Groupe de travail des dispositions générales de sécurité

117^e session

Rapport du Groupe de travail des dispositions générales de sécurité sur les travaux de sa 117^e session

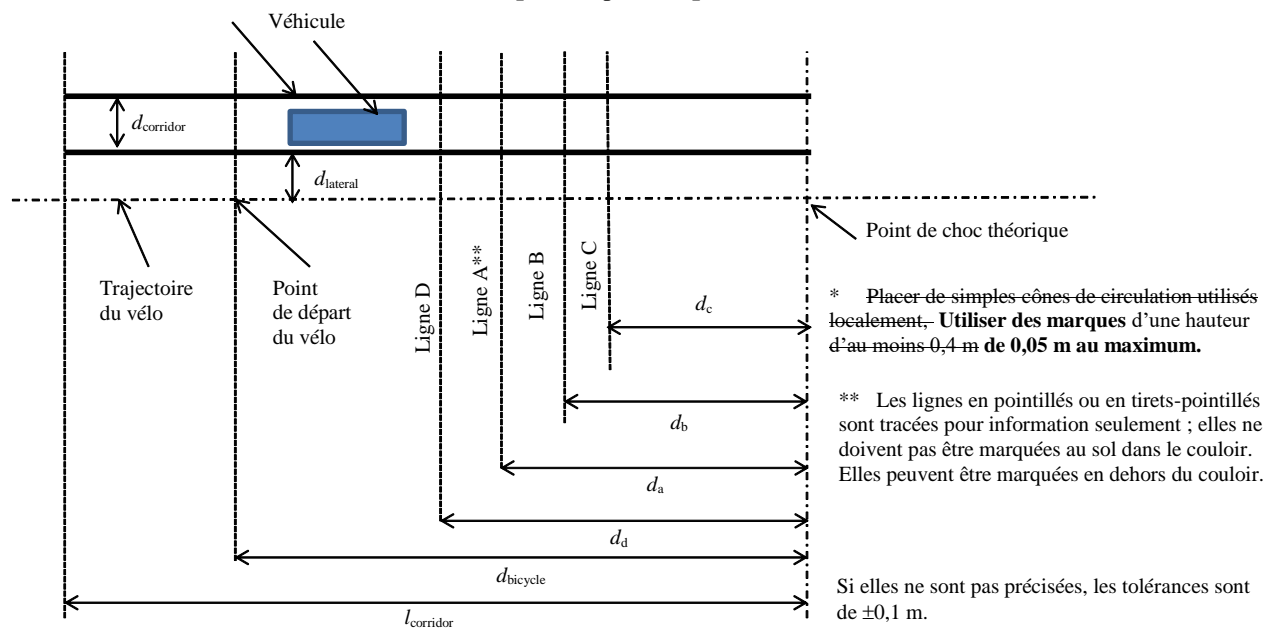
- 6.5.10 L'épreuve est considérée comme réussie si le signal d'information sur l'angle mort s'est déclenché dans tous les cas prévus au tableau 1 de l'appendice 1 du présent Règlement avant que **le point du véhicule situé le plus en avant ait franchi** atteint la ligne C, **mais pas avant que le point du véhicule situé le plus en avant ait atteint la ligne D** (voir le paragraphe 6.5.7 ci-dessus, **dans lequel la ligne D ne concerne que les cas de figure indiqués dans le tableau 1 de l'appendice 1**) et s'il ne s'est pas déclenché lorsque le véhicule

a franchi le panneau de signalisation (voir le paragraphe 6.5.8 ci-dessus). **Toutefois, le signal d'information n'est pas nécessaire lorsque la distance longitudinale relative entre le vélo et l'angle avant droit du véhicule est supérieure à [30] m vers l'arrière ou à [7] m vers l'avant.**

Pour les vitesses inférieures ou égales à 5 km/h, l'essai est jugé concluant lorsque le signal d'information est activé 1,4 s avant que le vélo ait atteint le point de choc théorique spécifié sur la figure 1 de l'appendice 1. ~~Pour les vitesses comprises entre 5 et 10 km/h, la valeur de d_c doit être de 5 m.~~

Pour les véhicules roulant à une vitesse maximale de 5 km/h, il est jugé satisfaisant que le signal d'information soit activé 1,4 seconde avant que la bicyclette n'ait atteint le point de collision théorique, comme indiqué à l'appendice 1, figure 1. ~~Pour des vitesses de véhicules comprises entre 5 et 10 km/h, la valeur de d_c est de 5 m.~~

Pour les vitesses supérieures à 25 km/h, lorsque la distance d'arrêt est supérieure à 15 m, la valeur de la distance d_c telle qu'illustrée par la figure 1 de l'appendice 1 doit être telle que précisée dans le tableau 2 de l'appendice 1. »
